# Dodatek č. 1 ke Smlouvě o dílo ze dne 13. 11. 2023

Shora uvedené smluvní strany se dohodly na uzavření dodatku č. 1 (dále jen „dodatek“) ke Smlouvě o dílo ze dne 13. 11. 2023, která byla uzavřena se zhotovitelem jako vybraným dodavatelem veřejné zakázky nazvané: „Rozšíření expozice v Archeoparku Věstary“ (dále jen „veřejná zakázka“).

# ZMĚNOVÝ LIST

Stavba:	Rozšíření expozice v Archeoparku Všestary
Objekt:	ASŘ - Stavební část
Předkládá:	STAVER Luže s.r.o.

# ŘEZ B - B' - nový stav

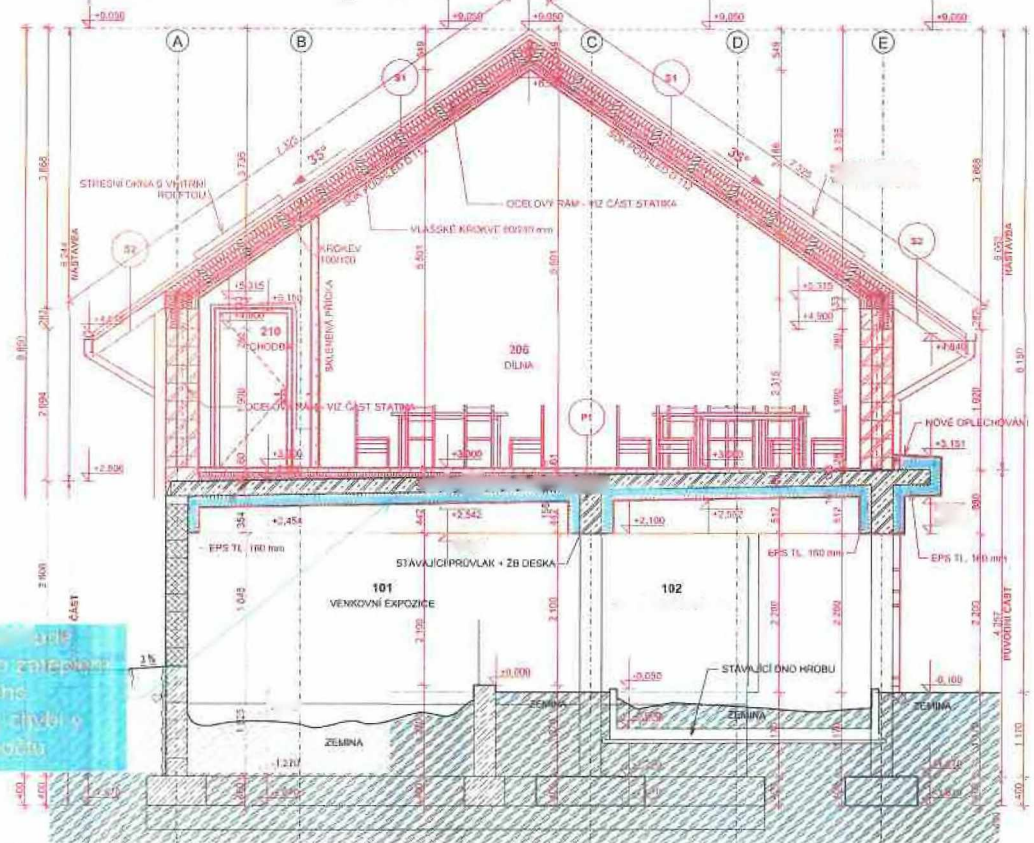
Všechny části provedeny zateplením stropu. Jeho provedení chybí v SÚD rozpočtu
